ВКЛАДЫШИ ДЕРЕВЯННЫЕ СМЕННЫЕ ДЛИНОЙ ОТ 1006 ДО 2006 мм, ШИРИНОЙ ОТ 806 ДО 1606 мм ДЛЯ МОДЕЛЬНЫХ ПЛИТ

ГОСТ 20168—74

Изменение № 1 ГОСТ 20168—74 Вкладыши деревянные сменные длиной от 1006 до 2006 мм, шириной от 806 до 1606 мм для модельных плит. Конструкция и размеры

Изменение № 2 ГОСТ 20168—74 Вкладыши деревянные сменные длиной от 1006 до 2006 мм, шириной от 806 до 1606 мм для модельных плит. Конструкция и размеры

Черт. 2

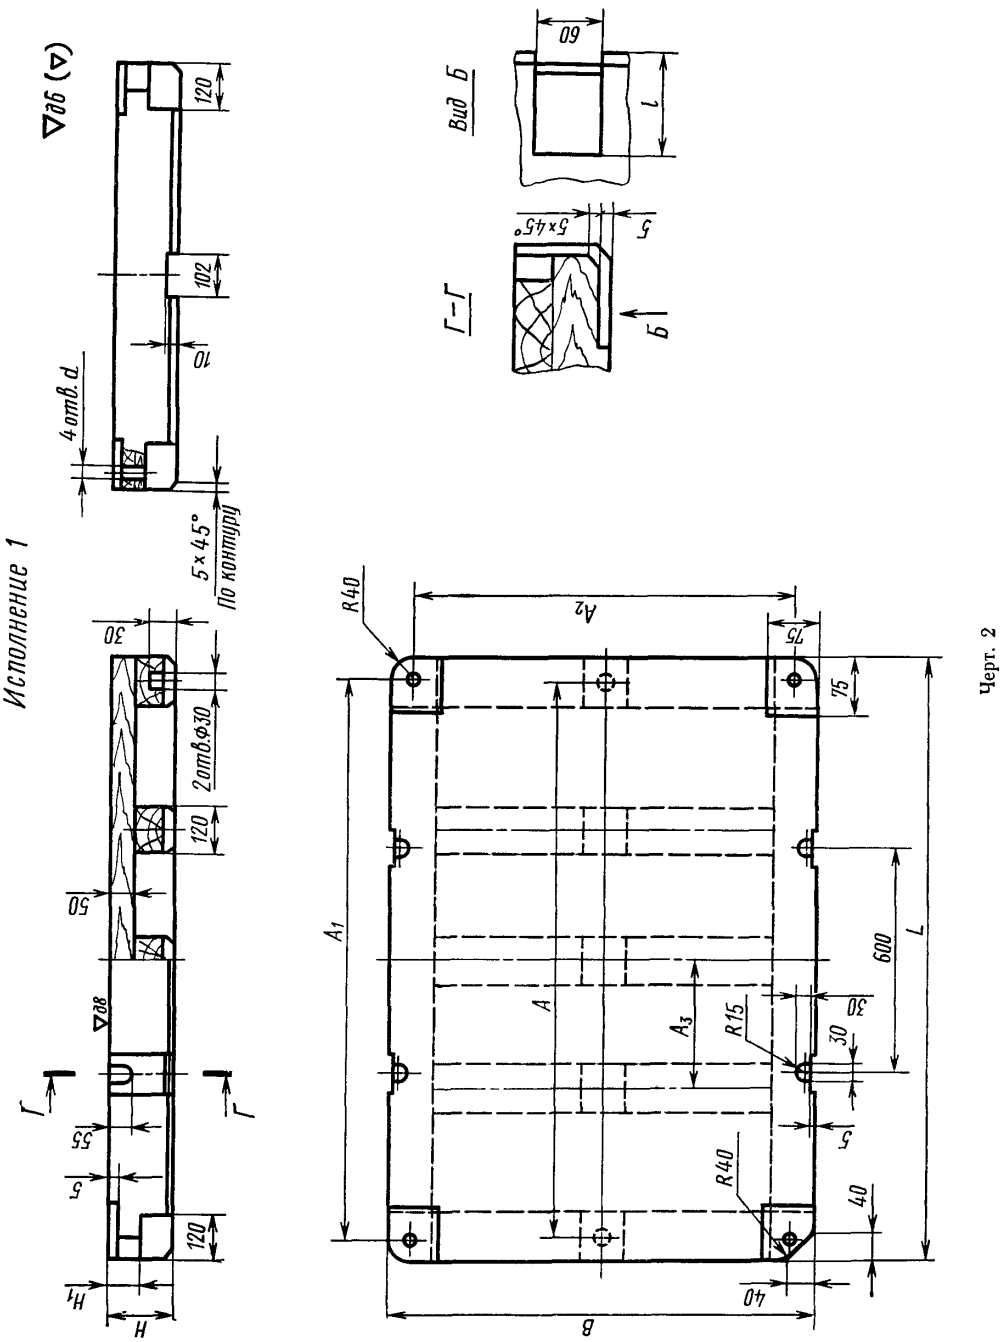
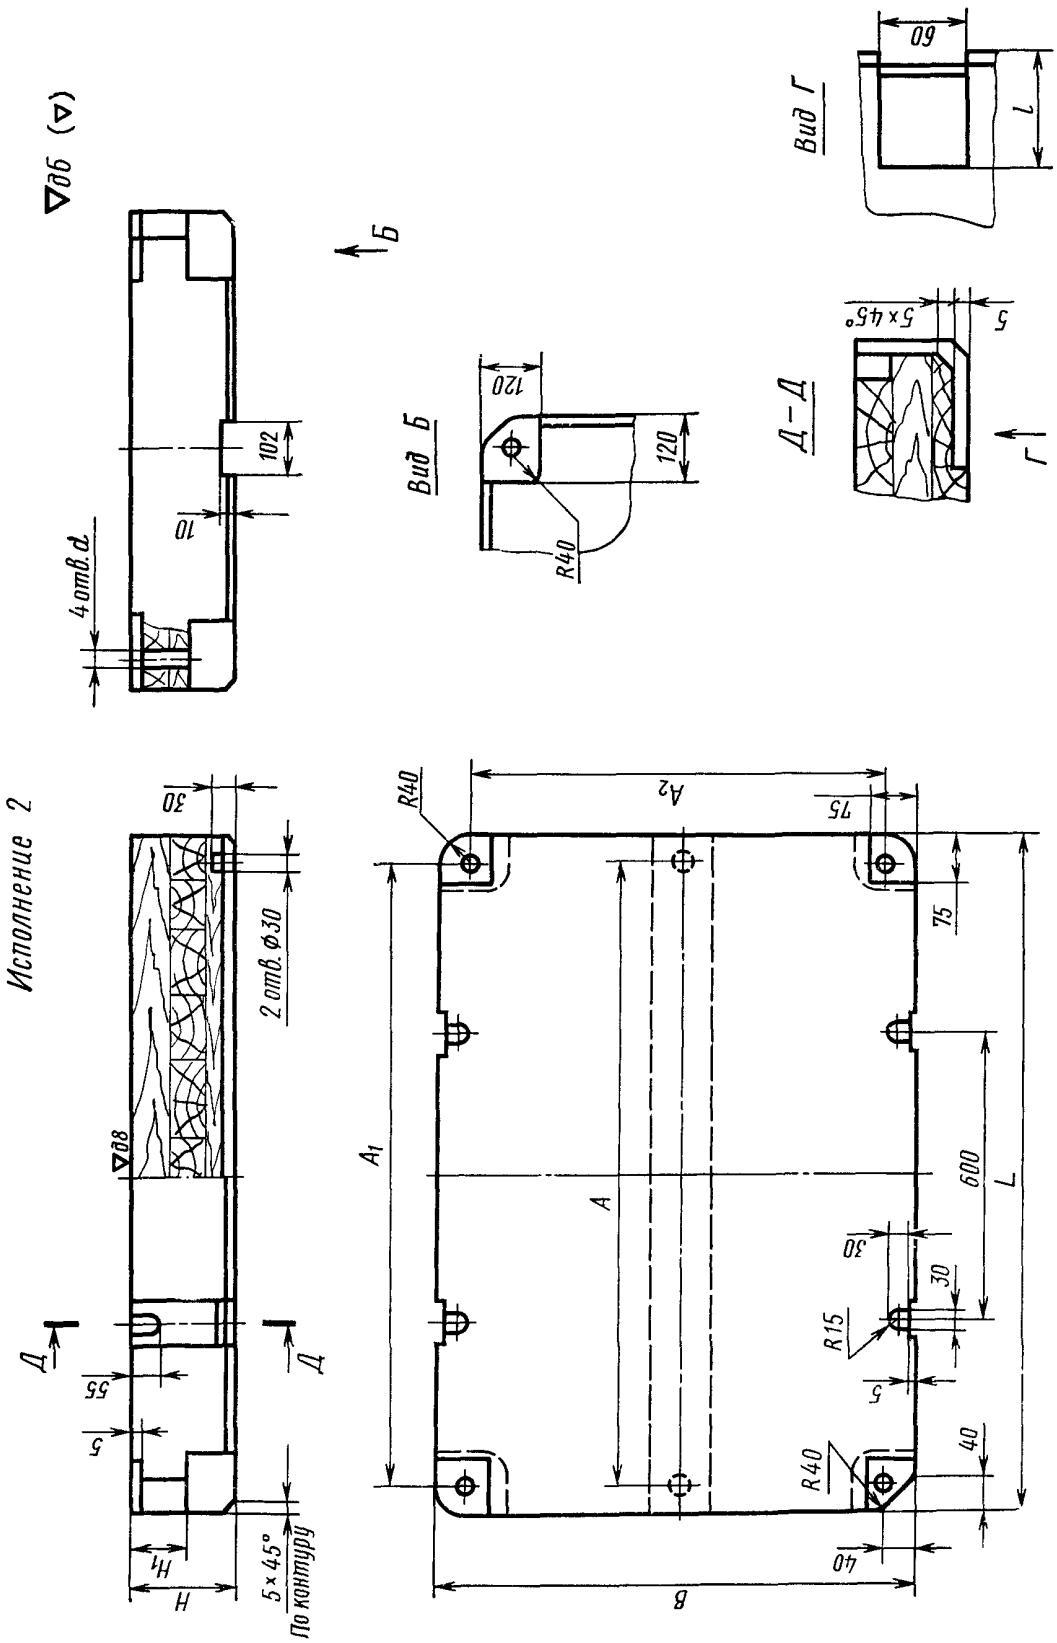
Пункт 3. Заменить обозначения шероховатости: ∇ д8 на $\overset{Rz\,60}{\vee}$

∇ д6 (∇) на $\overset{Rz\,200}{\vee}$ ($\vee$).
